**Avis en date du 26 novembre 2019
de la Mission régionale d'autorité environnementale d'Île-de-France
sur le projet de transformation de l'Ensemble immobilier tour Maine-
Montparnasse (EITMM) situé dans le 15^e arrondissement de Paris**

Le présent avis porte sur le projet de transformation de l'ensemble immobilier tour Maine-Montparnasse (EITMM), situé dans le 15^e arrondissement de Paris.

**Annexe : Avis délibéré en date du 23 janvier 2019
de la Mission régionale d'autorité environnementale d'Île-de-France sur
le projet de réhabilitation et d'extension de la Tour Montparnasse
dans le 15^e arrondissement de Paris**

Fig. 4 : axonomie comparée de la tour CIT à l'état actuel et à l'état projet (source : étude d'impact)

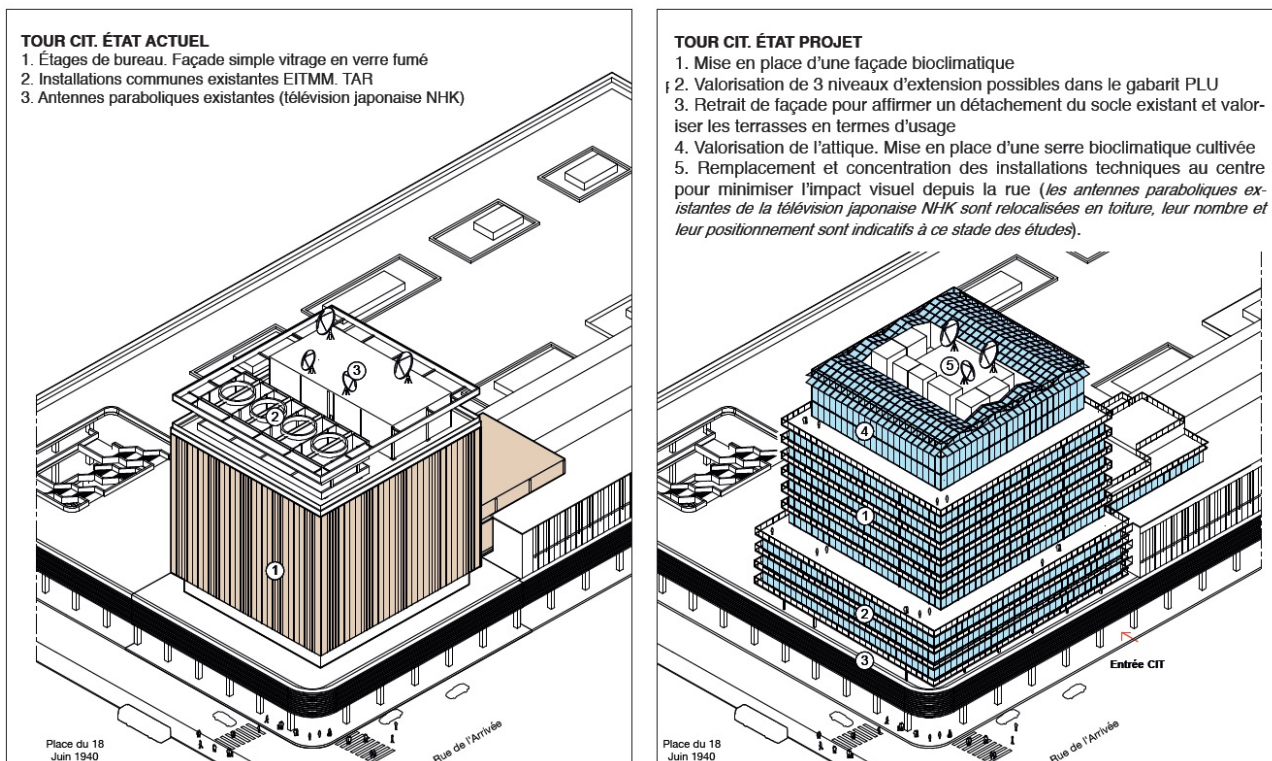
Enfin, pour améliorer les perceptions de la tour CIT, le maître d'ouvrage mise également sur l'éclaircissement des façades. Outre les visuels d'insertion, la vue en perspective présentée dans l'additif à l'étude d'impact (cf. Fig. 4) donne un aperçu intéressant des conséquences de l'élargissement de certains niveaux sur la perception des volumes. La justification de l'intégration paysagère de la tour CIT nécessite également d'être mieux argumentée, en tenant compte du projet d'ensemble.

Par ailleurs, la mise en lumière la nuit de la tour CIT n'est pas traitée dans l'additif à l'étude d'impact. Le paysage nocturne et la pollution lumineuse sont pourtant des enjeux environnementaux qui nécessitent d'être pris en compte.

Fig. 3 : Volume des façades existantes et projetées repérées en coupe – source : étude d'impact

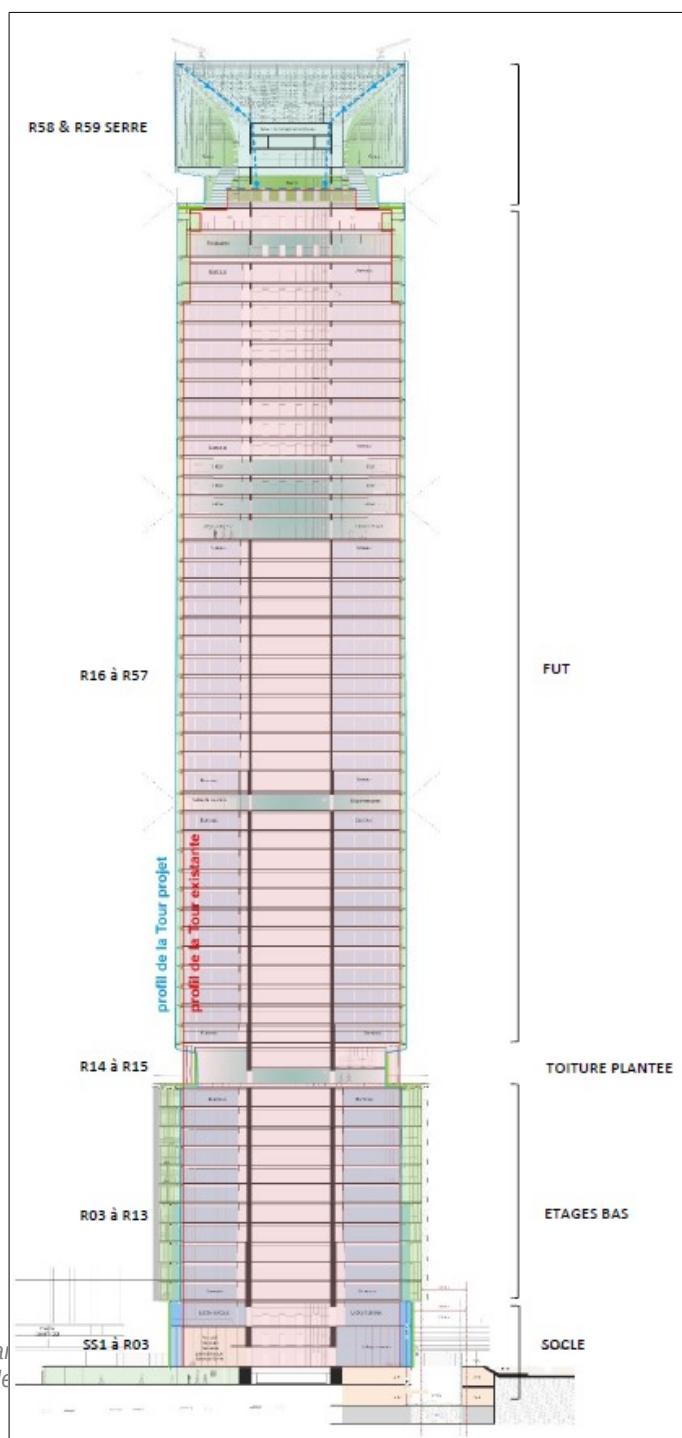
Pour réduire les nuisances dues à l'accélération du vent en pied de tour, le projet met en œuvre un principe de « rugosité au vent » par le débord des planchers entre les étages 3 à 13 (cf. fig 3) et, dans une moindre mesure, sur les étages supérieurs. De plus, l'ouverture et la végétalisation de patios aux angles sud de la tour visent notamment à limiter les effets des sillages tourbillonnaires.

Fig. 4 : plan masse (extrait) – source : étude d'impact (p 18)

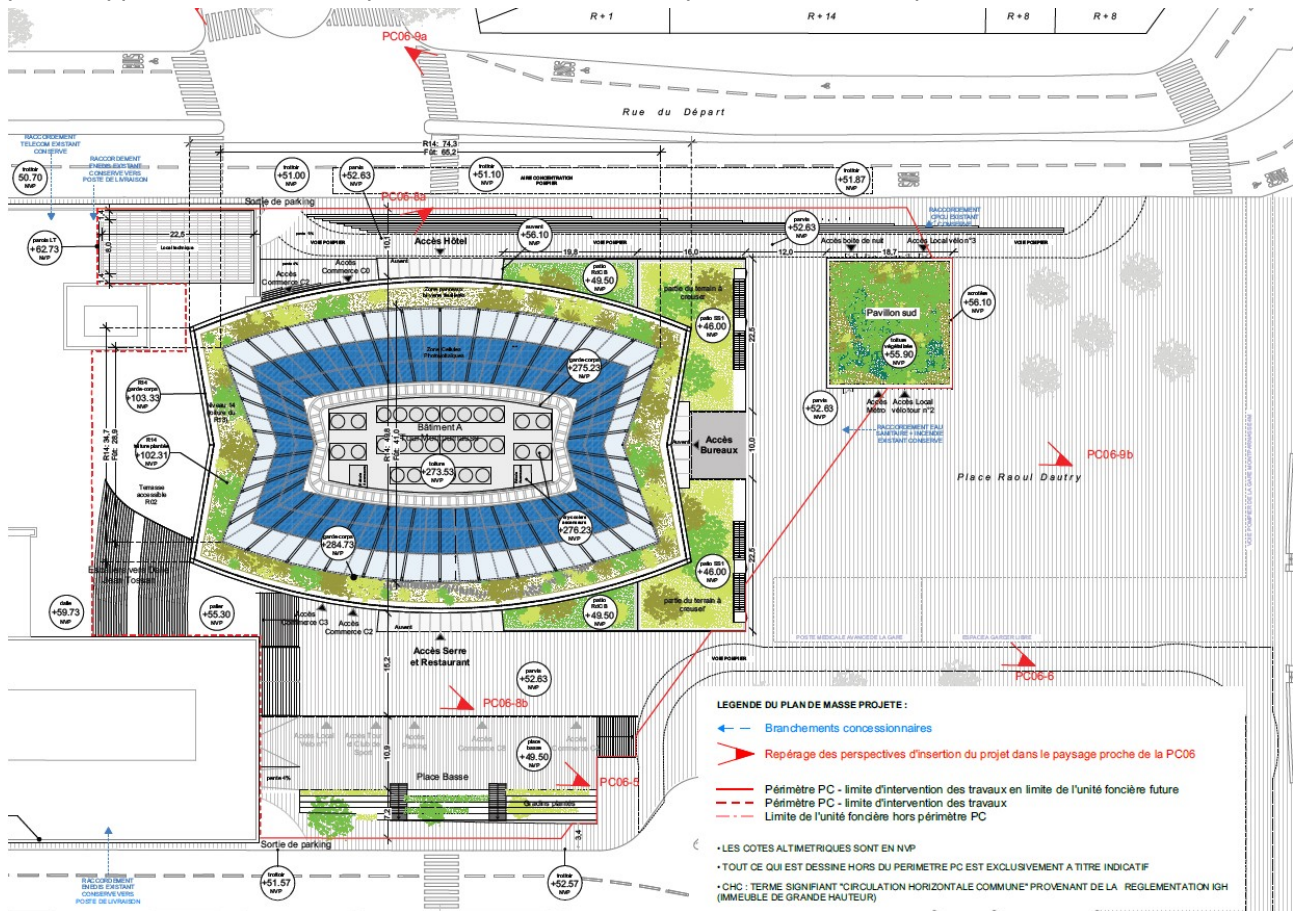
(sans légende dans l'étude d'impact : en rouge : probablement l'emprise de l'opération ; « cour basse » en bas du plan ; sortie du métro à droite)

Fig. 5 : aménagement du pied de tour – source : étude d'impact (la place basse donne sur la rue de l'Arrivée)

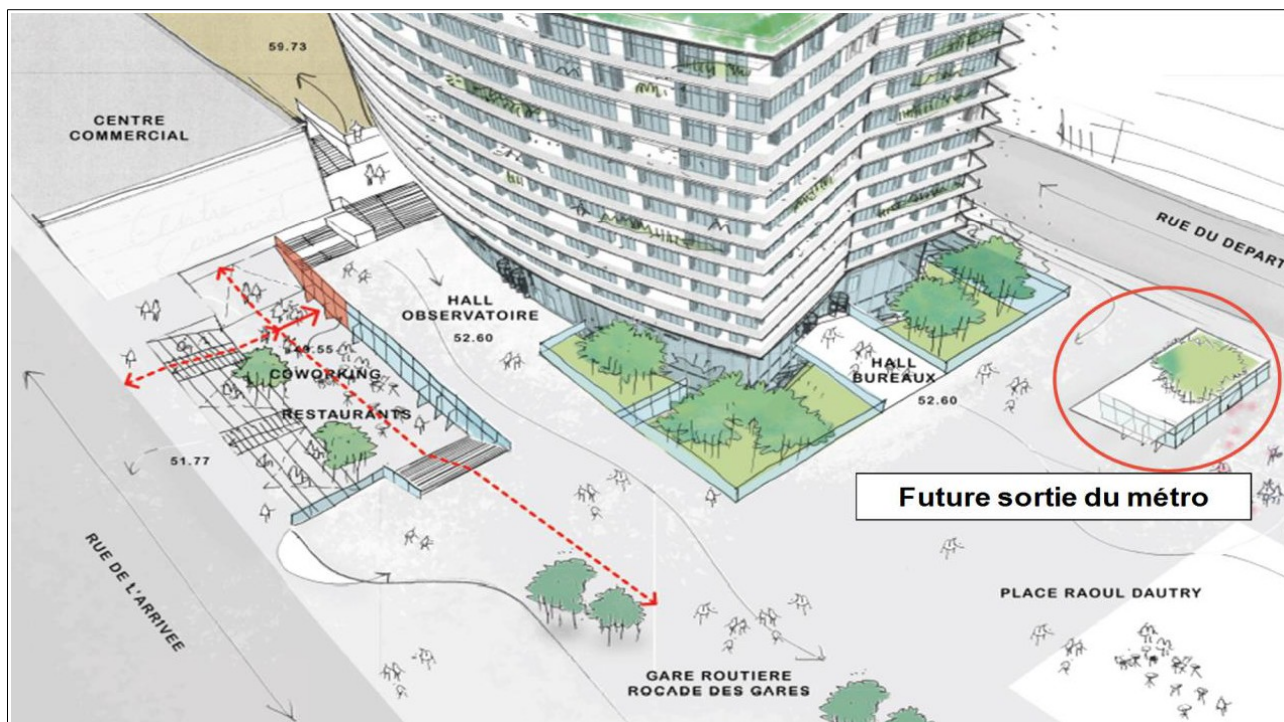
En revanche, la nouvelle place créée en contrebas du niveau principal et de la rue de l'Arrivée (« place basse »), au sud-ouest de la tour, n'apparaît pas sur le modèle du bâti en trois dimensions employé pour la modélisation. Or cette place est située près de l'axe des vents dominants. Sachant que des espaces du parvis sont aujourd'hui délaissés notamment pour cause de gêne liée au vent, un approfondissement des impacts du projet au niveau de ce nouvel espace public est nécessaire.

Fig.7 : serre de production agricole – source : étude d'impact

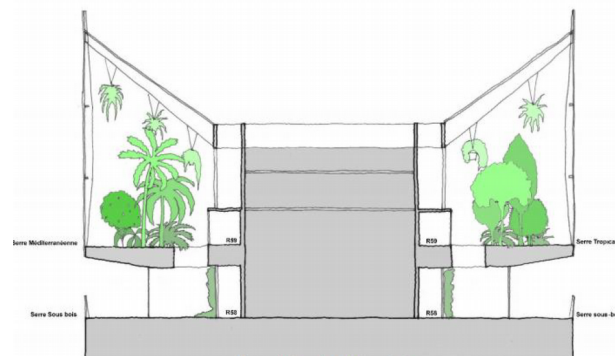
L'implantation d'une « serre agricole » de 20 m de hauteur surplombant le projet est ainsi justifiée : « Le projet s'enrichit d'une expérience de la serre de production agricole et bioclimatique qui singularise plus encore son profil unique : le nouveau couronnement pour une tour vertueuse, symbole et témoin de sa participation à la révolution énergétique amorcée dans la métropole ». Au-delà du symbole, il est pour la MRAe nécessaire que cette sur-élévation de la Tour Montparnasse soit mieux justifiée⁷. En effet, l'état initial relève que la Tour Montparnasse est d'ores et déjà disproportionnée par rapport à son environnement.

La MRAe recommande de mieux argumenter les incidences les modifications apportées au profil de la Tour Montparnasse (sur-élévation, épaississement, débords) sur la perception de ses proportions et son intégration dans le paysage urbain.
